PROJECT TITLE 사업명칭
NAME OF DRAWING 도면명
지상4층 중환자실 전등설비 평면도
NOTE 주 기
DATE 일 자
REVISIONS 수정
NO.
DESIGNED BY 설 계
CHECKED BY 검 사
APPROVED BY 승 인
SCALE 축척
DATE 일 자
DWG. NO. 도면 번호
SHEET NO. 시트 번호
□-□□□□
 가톨릭관동대학교 국제성모병원 INTL. ST. MARY'S HOSPITAL, CKU
인천광역시 서구 심곡로 100번길 25 T:032-290-2532 F:032-290-2533

지상4층 중환자실 전열설비 평면도

지상4층 전등설비 평면도(변경 후)

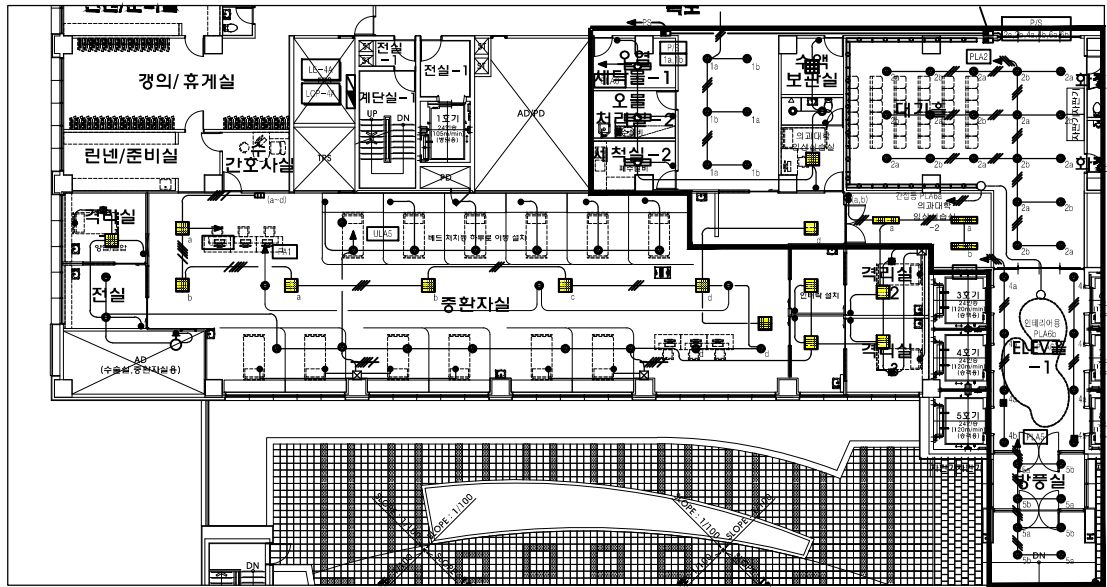
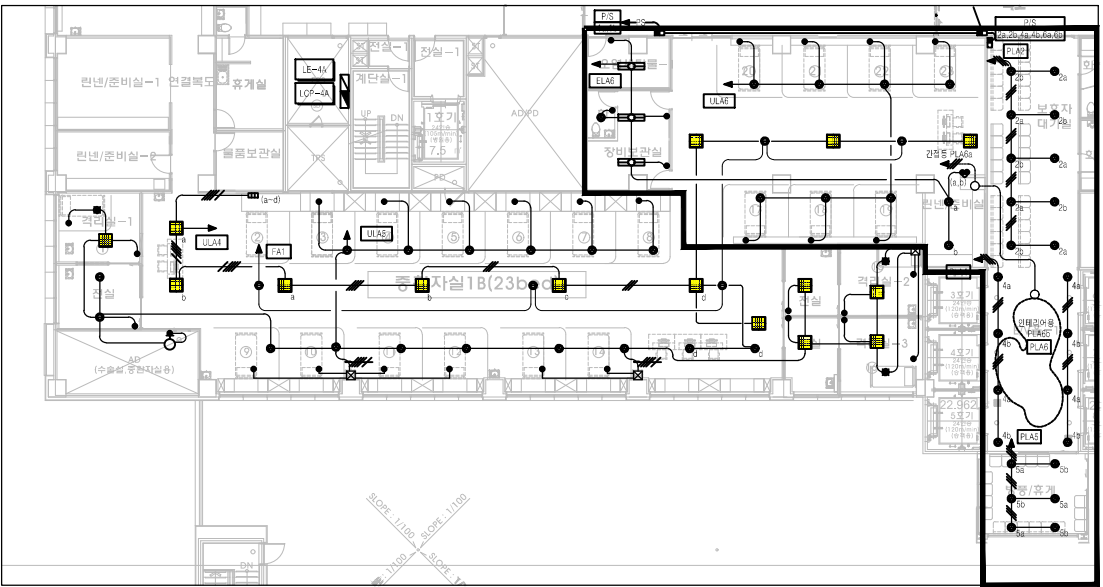
- < NOTE >
1. 신규 침대 전등(6인치 다운라이트) 7개 신설(콘솔 스위치 포함)
 2. 중환자실 증축 부분 복도 평판등(600*600) 3개 신설, 1개 철거(기존 라인 연결) / ULA6 라인 신설(EPS실 문전반 내 차단기 여유 없을 시 신설할 것)
 3. 오염물세탁실, 장비보관실 평판등 변경 없음(공사 시 변경 가능성 있음), 장비보관실 내 전등(6인치 다운라이트) 추가
 4. 린넨/준비실 전등(6인치 다운라이트) 2개 신설, 2구 스위치(ELA6 기존 라인에 연결)
 5. 기존 중환자실과 증축 중환자실 침대 사이 복도 구간 전등(600*600) 추가 될 수 있음(공사 진행 시 감독관 및 담당자 상의 후 추가 결정, 견적에 여유 있게 반영할 것.)
 6. 비상조명(6인치 다운라이트) 2개 신설(기존 라인 연결)
 7. 보호자 대기실 전등 회로 분리, 프로그램 스위치 이설(조명 재사용이나 현장 여건에 따라 변동 가능성 있음)
 8. 방풍/휴게실 조명 기존 재사용(현장 여건에 따라 변동 가능성 있음)
 9. 기존 중환자실 전등 시설과 도면이 상이할 수 있음

지상4층 전열설비 평면도(변경 후)

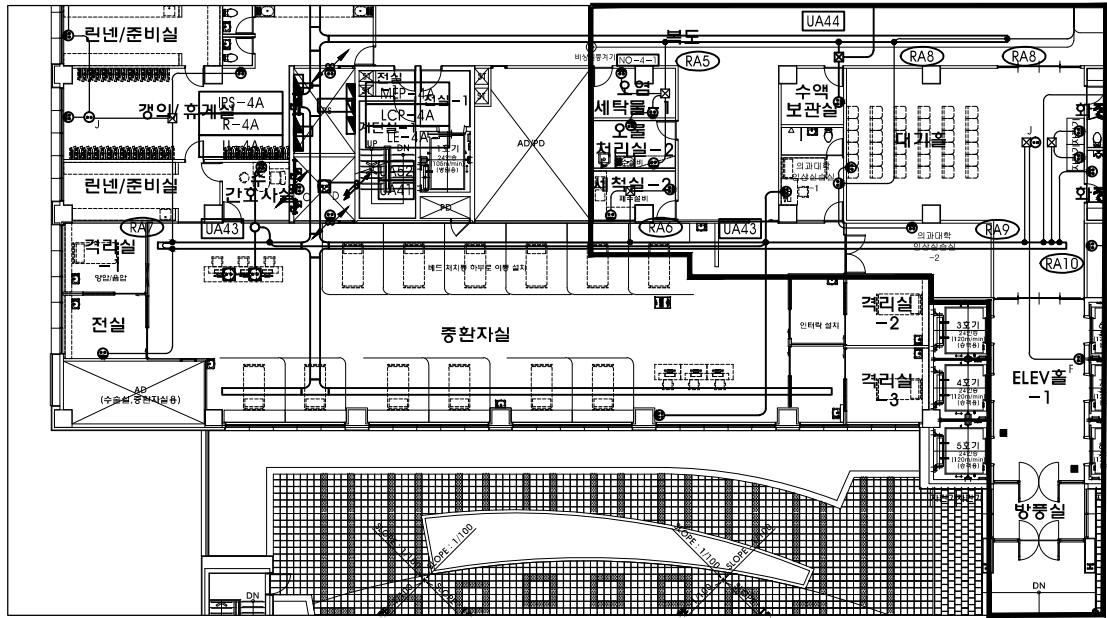
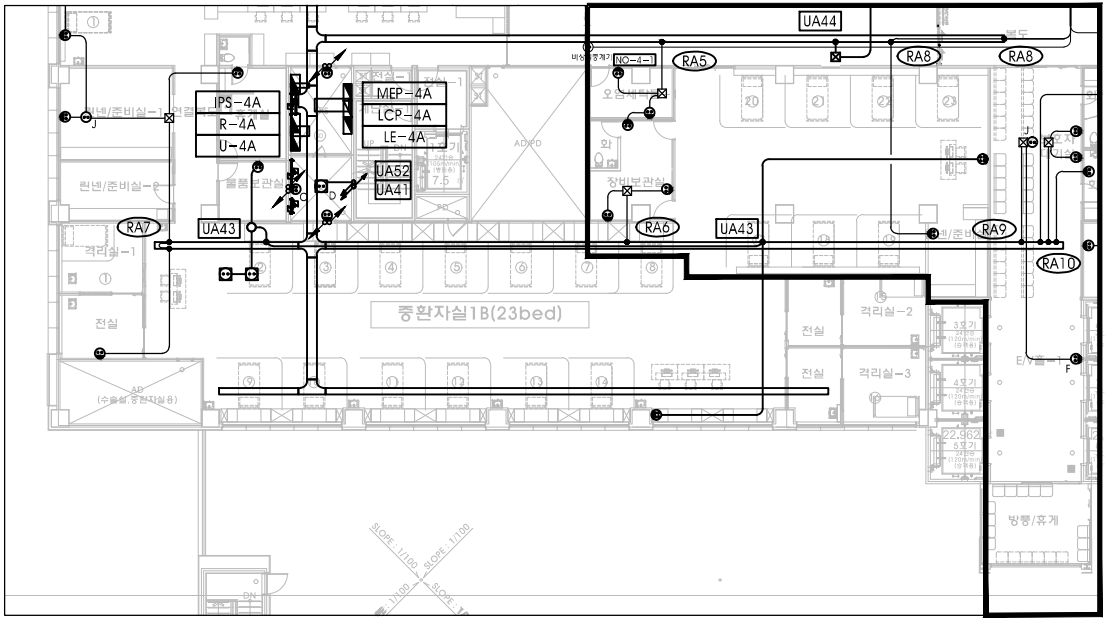
1. 중환자실 스테이션 2구 콘센트 2개 신설(기존 라인(UA43)에 연결)
2. 스테이션 설치 후 몰딩 처리하여 책상에 콘센트 추가 설치 할 수 있음(견적에 반영할 것)
3. 오염물세탁실, 장비보관실 전열 변경 없음(콘센트 1개 철거 후 회로 연결 마감) / 현장 여건에 따라 추가될 수 있음
4. 린넨/준비실 내 콘센트 1개 신설(기존 라인(RA8) 연결)
5. 기존 중환자실 전열 시설과 도면이 상이할 수 있음 / 공사 진행 시 현장 담당자에 의해 전열 추가될 수 있음

지상4층 의료전열 평면도(변경 후)

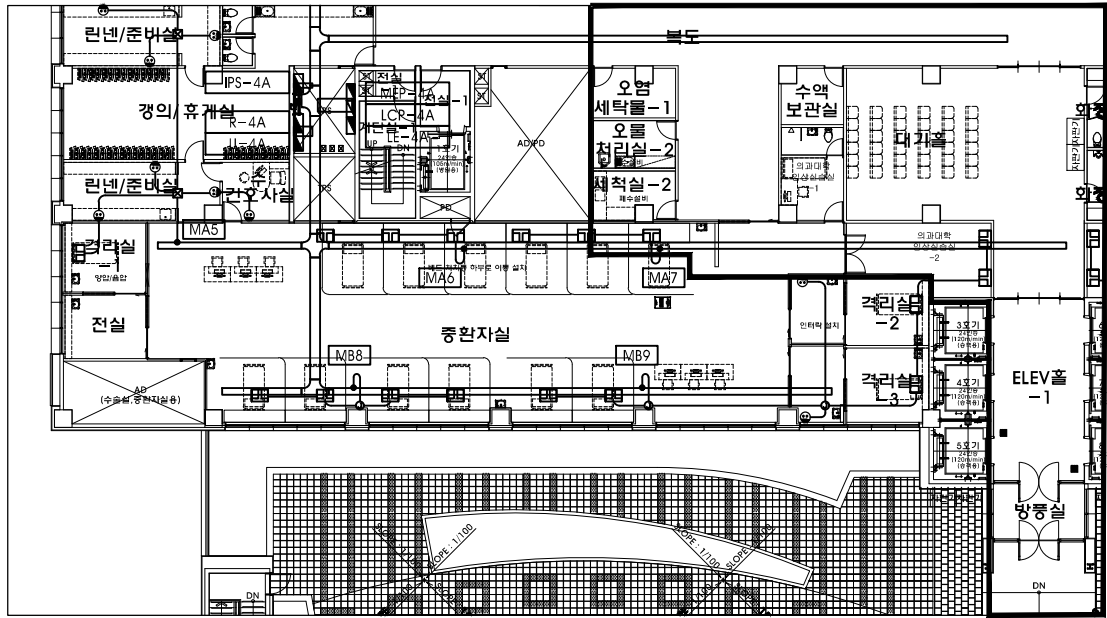
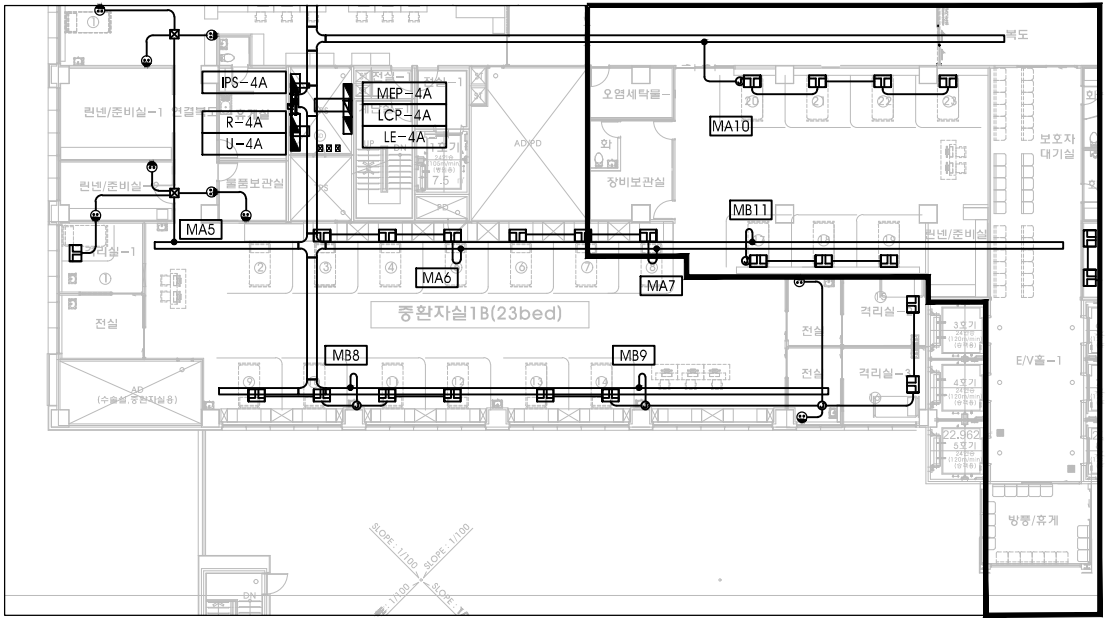
< NOTE >
1. 중환자실 침대 콘솔 의료 콘센트 7개 신설(접지 포함)
2. 기존 중환자실 전열 시설과 도면이 상이할 수 있음 / 공사 진행 시 현장 담당자에 의해 전열 추가될 수 있음

지상4층 코드블루 설비 평면도(변경 후)

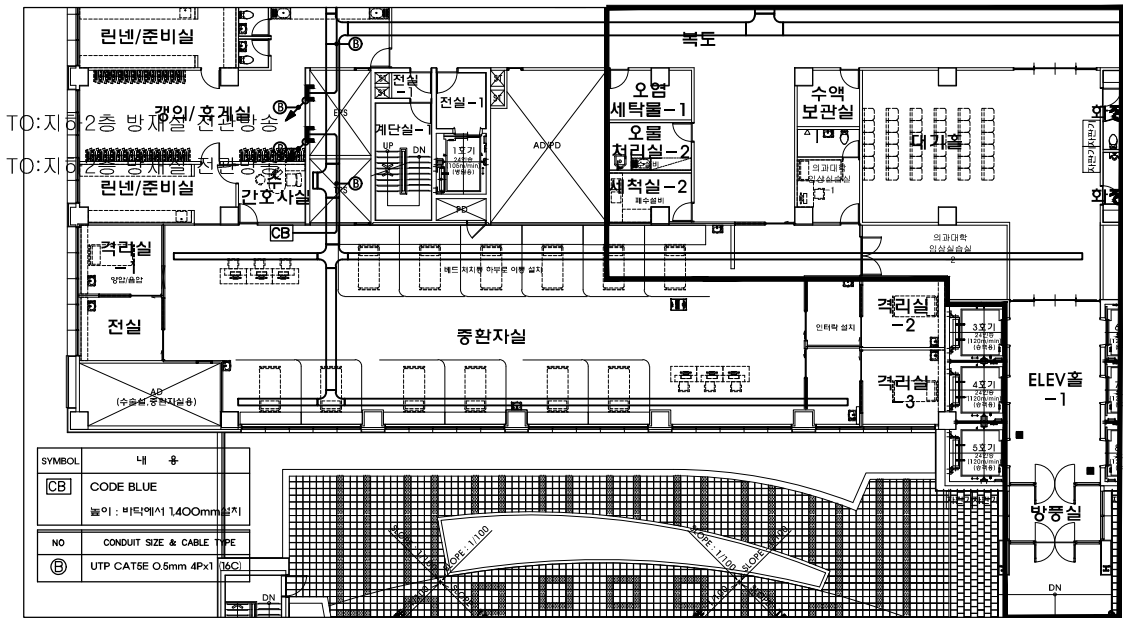
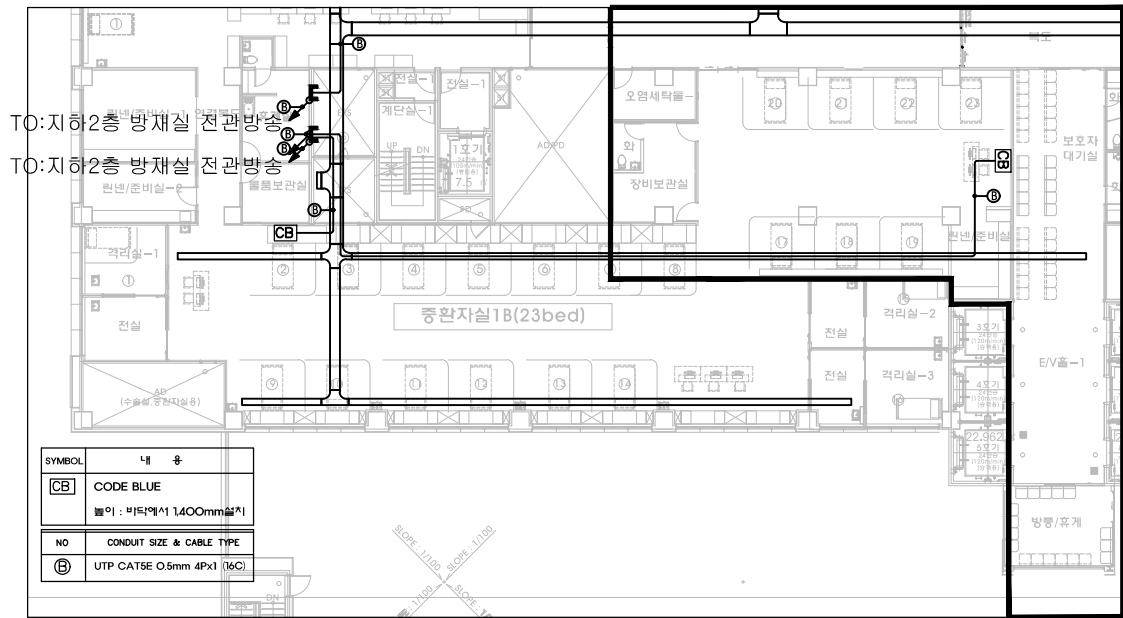
1. 중환자실 스테이션 뒤편 코드블루시스템 설치(위치는 공사 진행 시 변경 될 수 있음)
2. 코드블루시스템은 지하2층 방재실까지 UTP 연결되어야 함
3. 기존 중환자실 코드블루시스템 시설과 도면이 상이할 수 있음 / 공사 진행 시 현장 담당자에 의해 변경 및 추가될 수 있음

지상4층 IPS설비 평면도(변경 후)

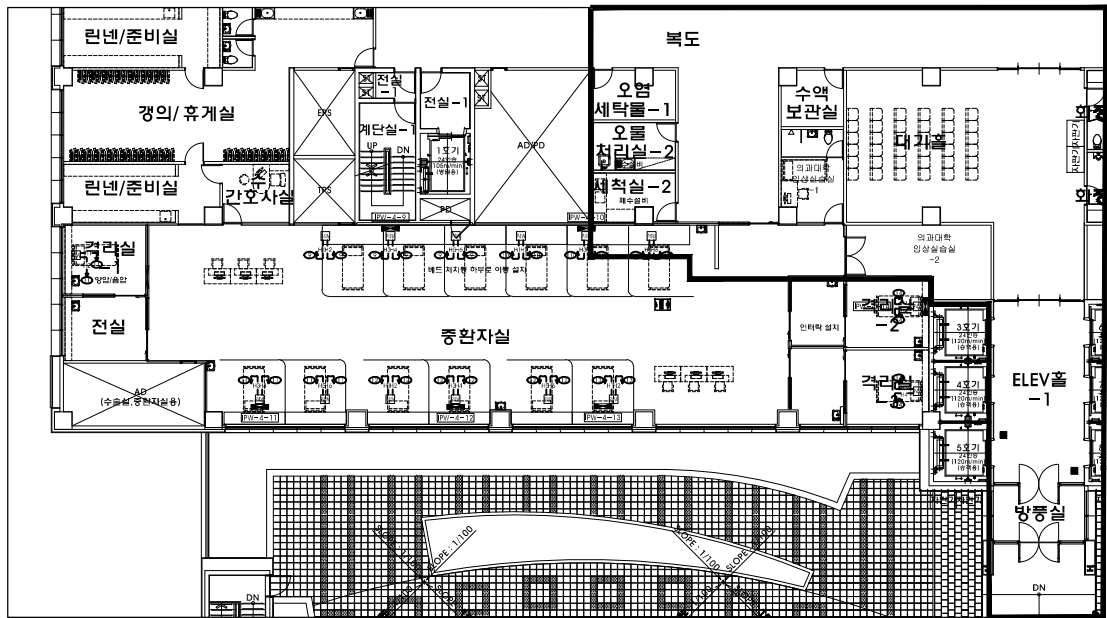
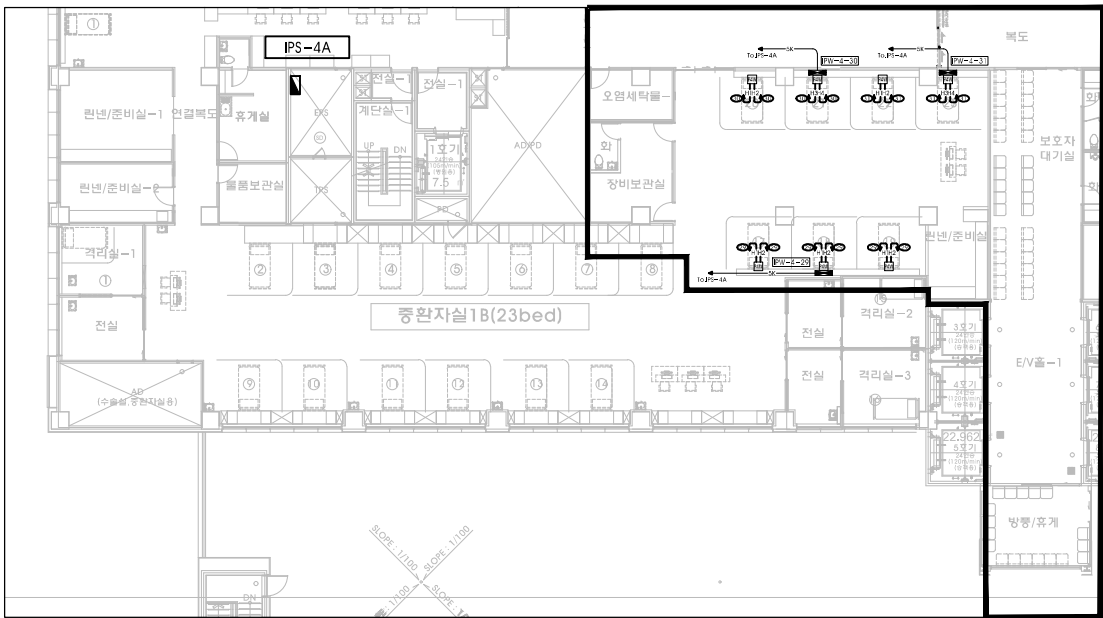
1. 중환자실 침대 콘솔 IPS 전원 신설
2. IPS 분전반은 업체 공사분, 분전반 메인 전원 및 콘솔 전원 배관, 배선 공사는 전기공사분
3. EPS실 IPS 분전반 내 차단기 없을 시 추가 신설할 것(견적에 반영)
4. 기존 중환자실 IPS 시설과 도면이 상이할 수 있음 / 공사 진행 시 현장 담당자에 의해 변경 및 추가될 수 있음

지상4층 IPS접지 설비 평면도(변경 후)

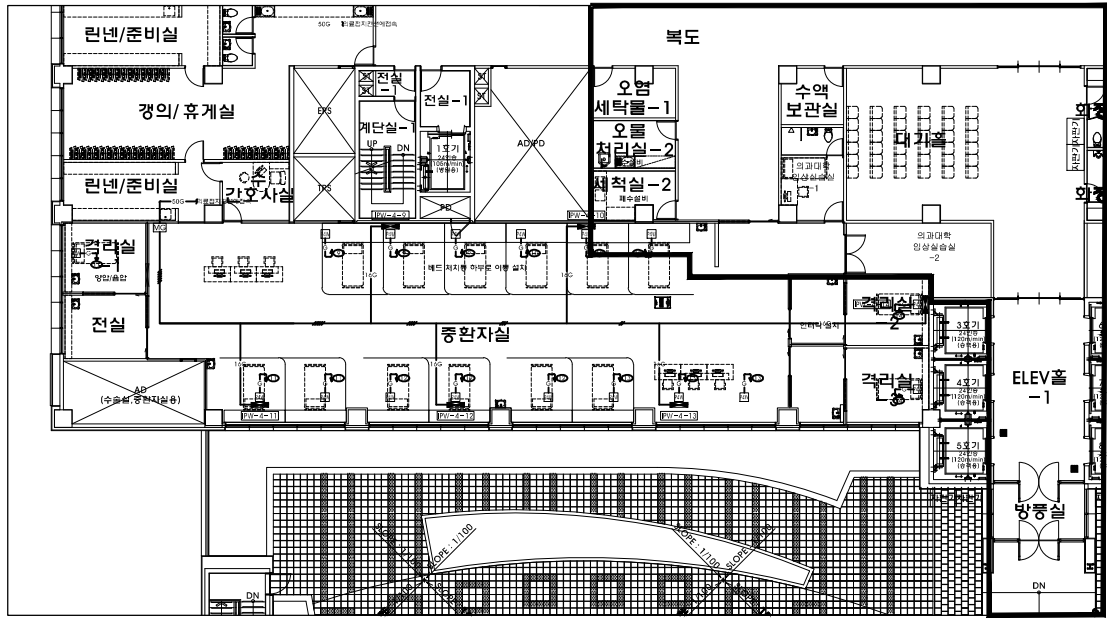
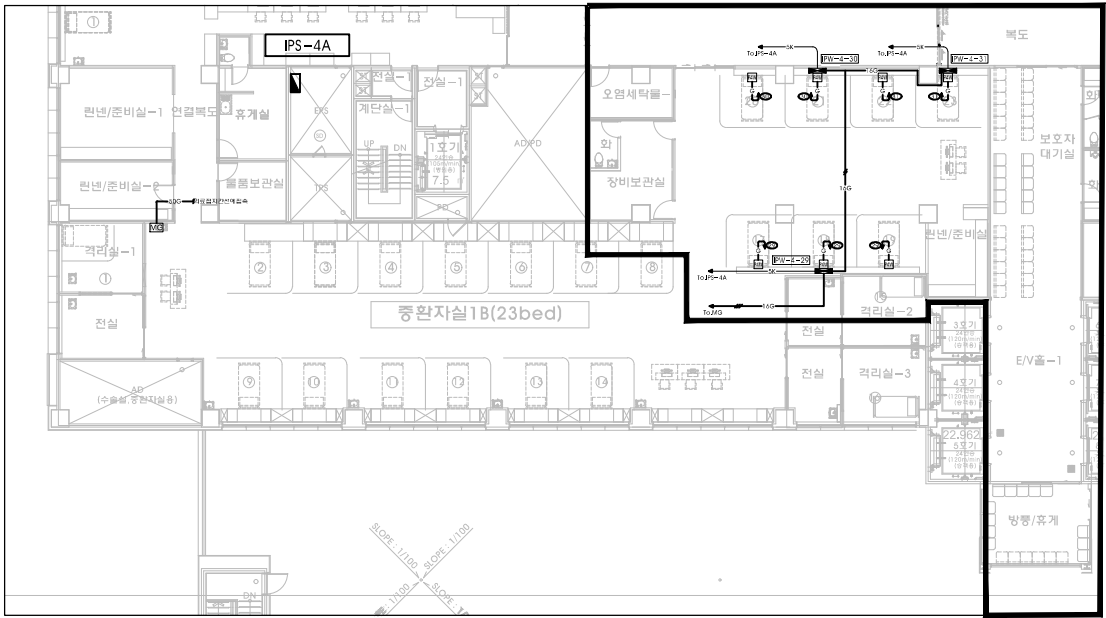
< NOTE >
1. 증축 중환자실 침대 콘솔 IPS 접지 신설
2. IPS 분전반 접지는 중환자실 내 의료접지함에서 개별 신설
3. 기존 중환자실 IPS 시설과 도면이 상이할 수 있음 / 공사 진행 시 현장 담당자에 의해 변경 및 추가될 수 있음

지상4층 방송설비 평면도(변경 후)

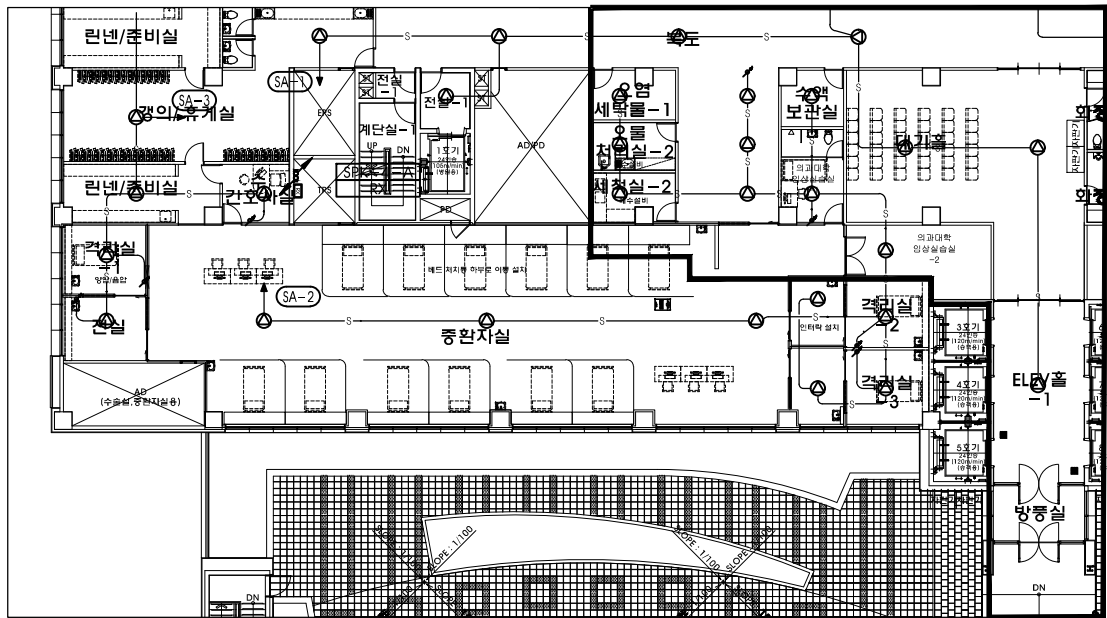
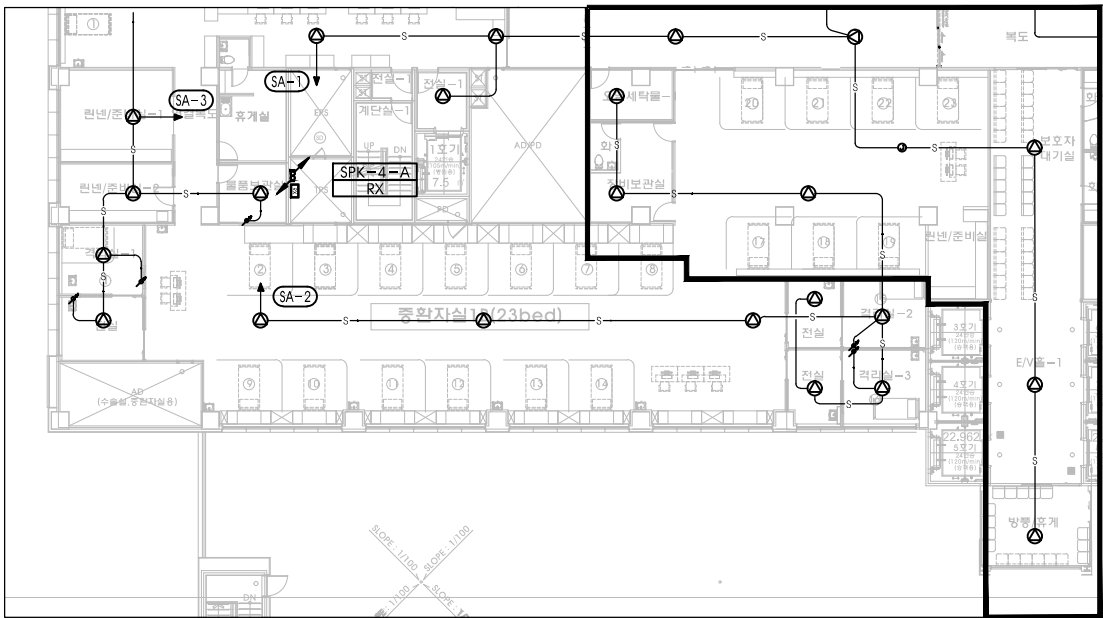
1. 중환자실 내 스피커 1개 신설, 기존 회로 연결
2. 장비보관실 내 스피커 1개 철거 및 회로 연결
3. 기존 스피커 6개 철거 및 회로 연결
4. 방풍/휴게실 스피커 1개 신설, 기존 회로 연결
5. 기존 중환자실 방송 설비와 도면이 상이할 수 있음 / 공사 진행 시 현장 담당자에 의해 변경 및 추가될 수 있음

지상4층 출입통제 설비 평면도(변경 후)

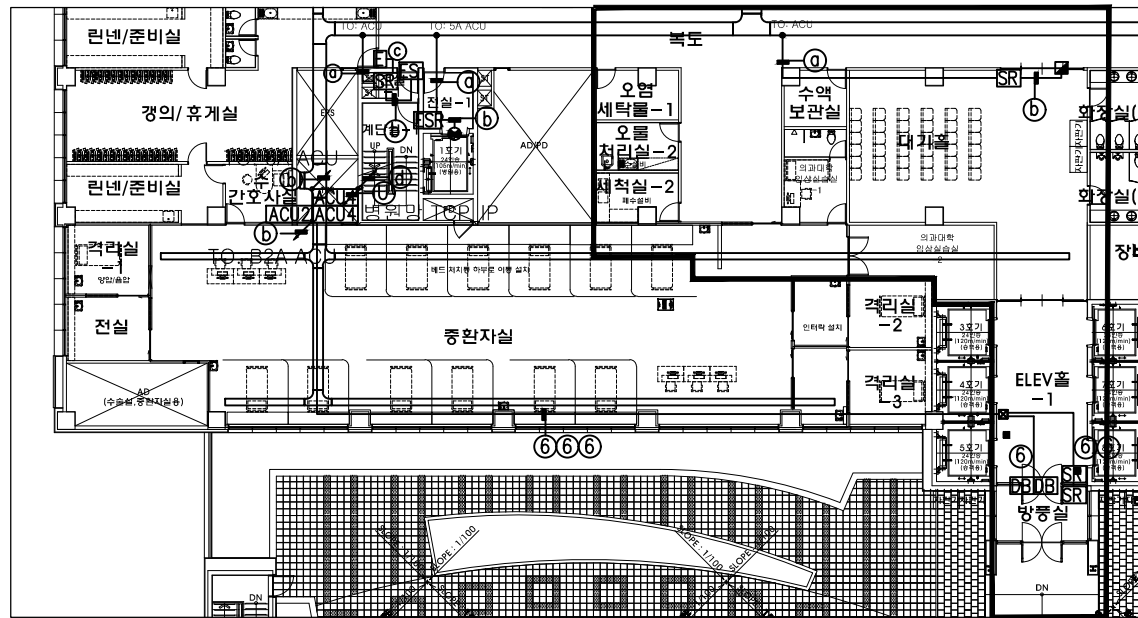
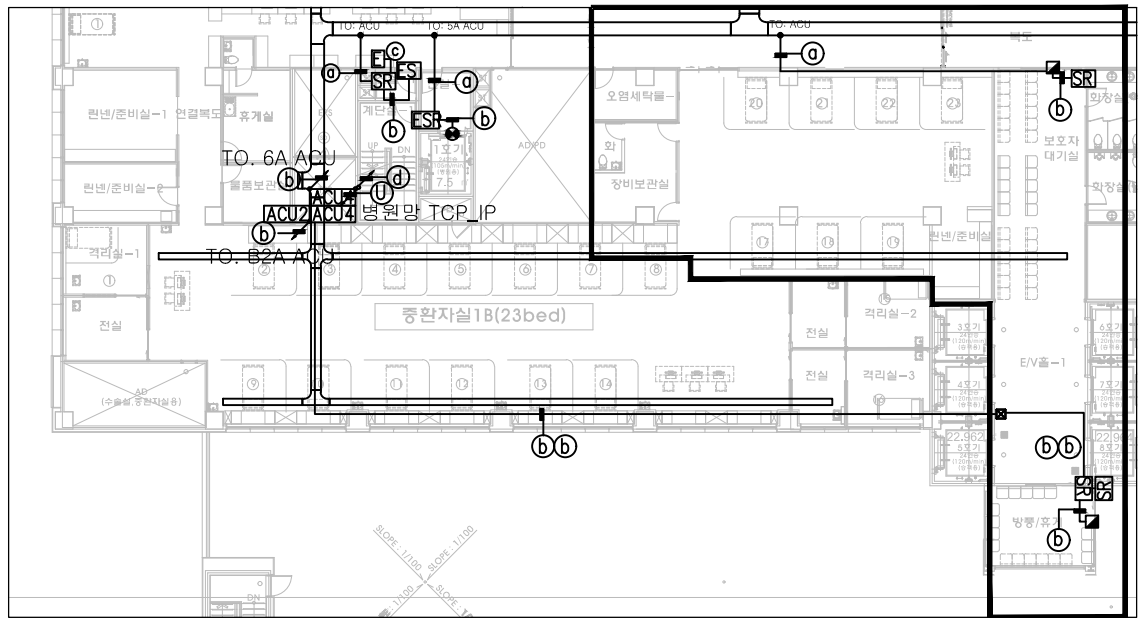
< NOTE >
 1. 보호자 대기실 자동문 변경으로 출입통제 시스템 이설 및 변경
 2. 방풍/휴게실 신설로 인해 출입통제 시스템 이설 및 변경
 3. 출입통제 시스템은 업체 공사분. 배관 및 배선은 전기공사분
 4. 기존 중환자실 출입통제 설비와 도면이 상이할 수 있음 / 공사 진행 시 현장 담당자에 의해 변경 및 추가될 수 있음
